川内原子力発電所及び玄海原子力発電所
原子炉施設保安規定変更認可申請について
「組織改正に伴う変更」

2023年2月21日
九州電力株式会社

原子力総括部門の廃止及び原子燃料部門の原子力発電本部内への統合により、業務所掌が変更となることから、保安規定の該当条文の変更を行う。

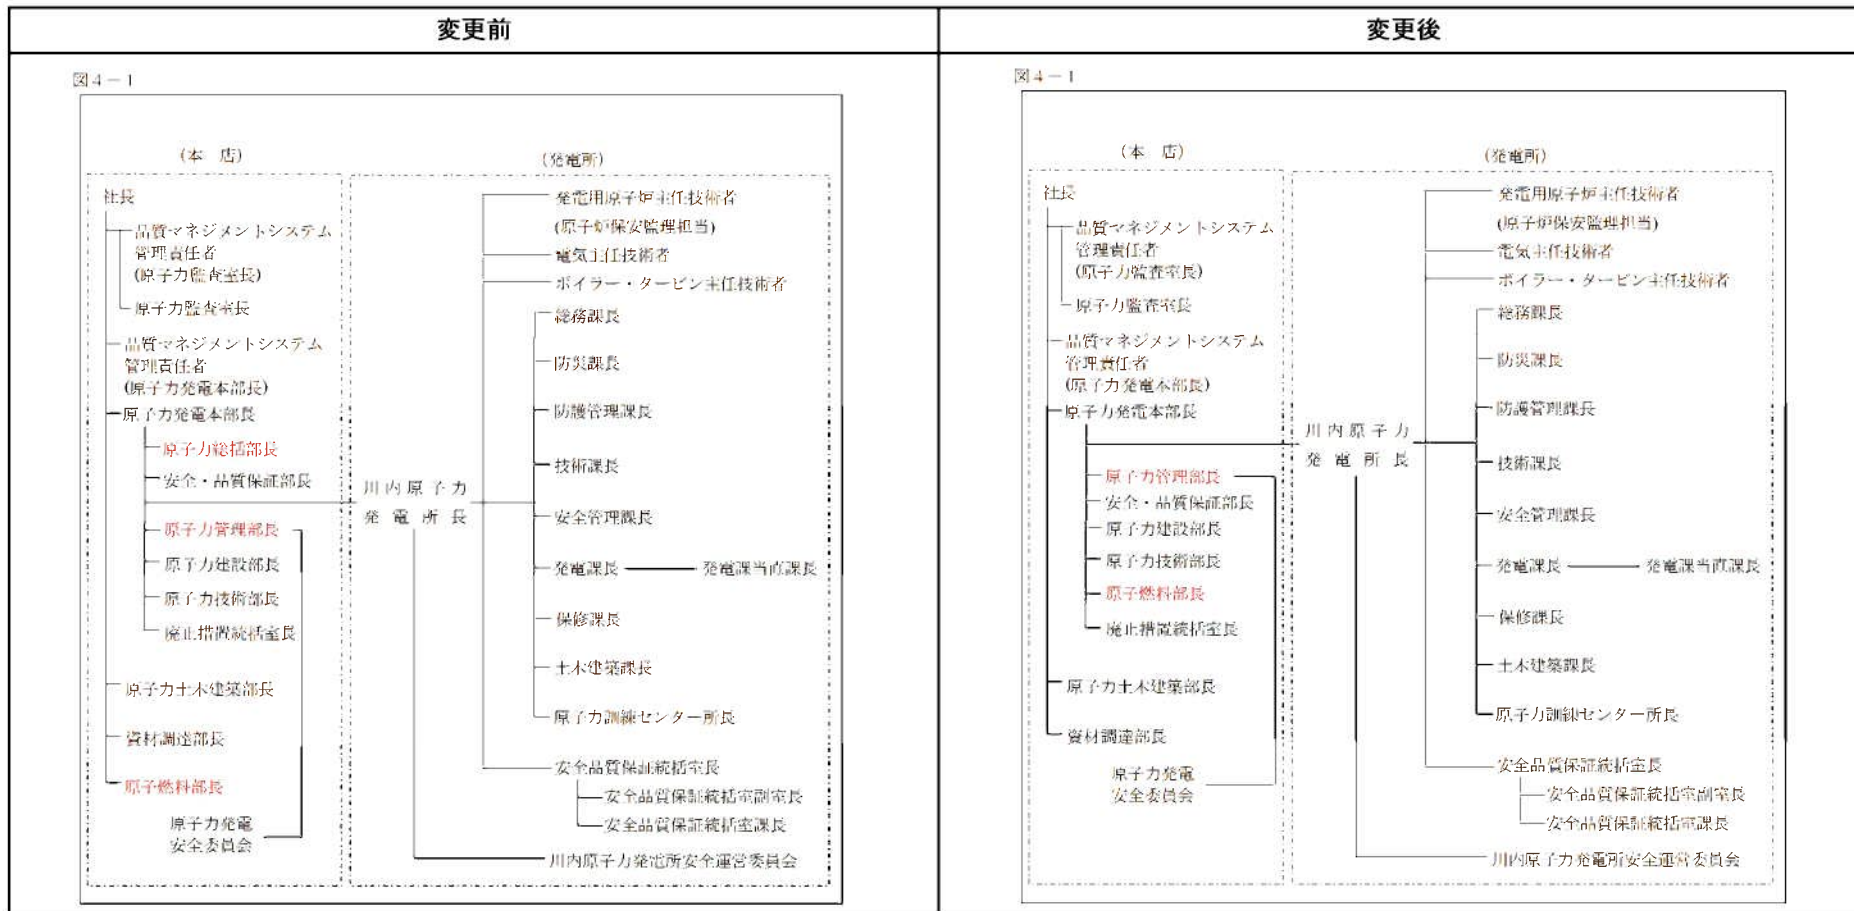
これまでの組織整備や業務運営により原子力に係る取組みの透明性は向上してきたこと、及びこれからも他部門の多様な視点の取り入れを継続していくことを前提に「原子力総括部門」を廃止することとし、原子力総括部門が実施していたコンプライアンス関連業務については、原子力管理部門に移管する。

- ・現状、原子力燃料部門は、原子力発電本部とは別組織で、主に原子燃料調達関係等の業務を所掌している。
- ・今回の組織改正では、原子力発電本部長のガバナンスの下、社内意思決定を一本化・迅速化し、更なる連携強化により原子燃料サイクル関連課題に対応する体制を構築する。
